**RELATÓRIO FOTOGRÁFICO – OBRA DE REFORMA DO IMÓVEL
LOCALIZADO NA RUA NECO AMORIM, 20, BAIRRO BICANTE, EM
DIAMANTINA/MG, DO TRIBUNAL REGIONAL DO TRABALHO DA 3ª
REGIÃO**

Período de referência: 01/05/2026 a 31/05/2026

Contrato: 10055/2025

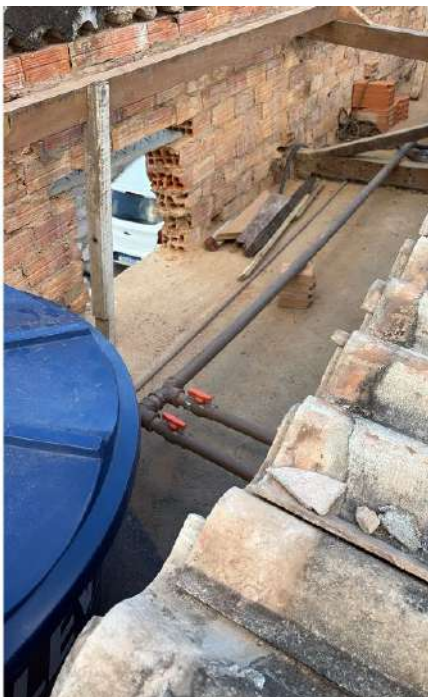
Foi solicitado orientações para instalação do corrimão, considerando as medidas do elemento como um todo. A fiscalização informou que pode manter como foi executado, desde que seja garantido que o vão permaneça inferior a 11cm e que as distancias entre os componentes do corrimão sejam constantes.

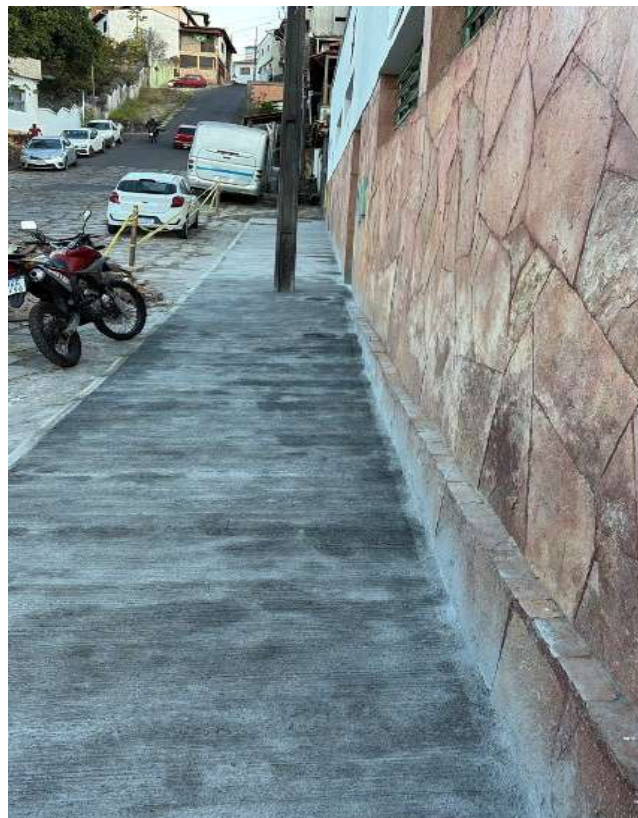
Visita técnica da fiscalização: calçada com efeito vassourado, cobertura em policarbonato, ajustes na janela do IS PCD/PNE

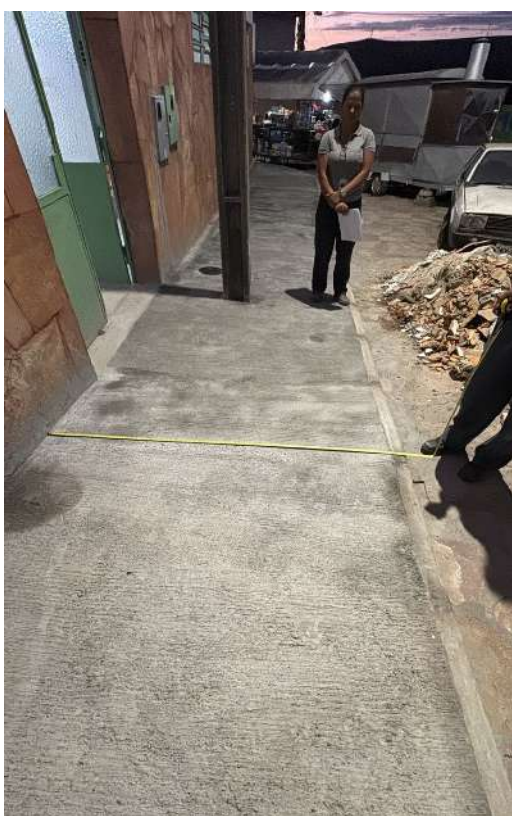
Visita técnica da fiscalização: a calçada foi executada com 2,00 metros, com o meio fio.

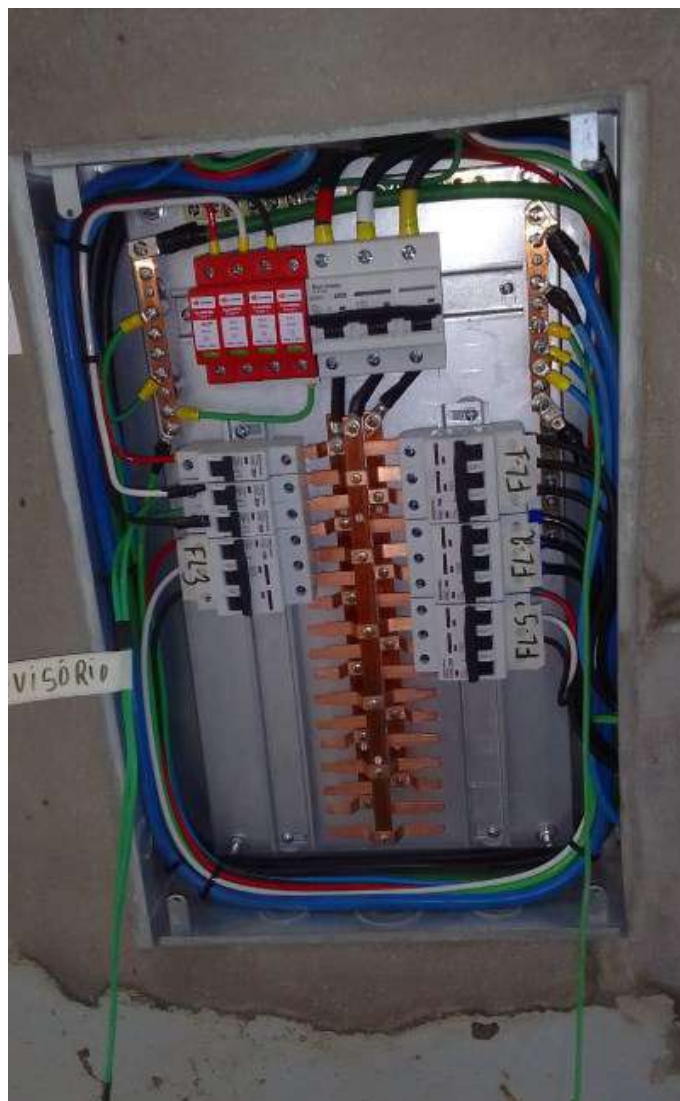
Vista superior do telhado em policarbonato. A estrutura foi instalada com 30cm a menor. A planilha de medição contemplou a nova medida.
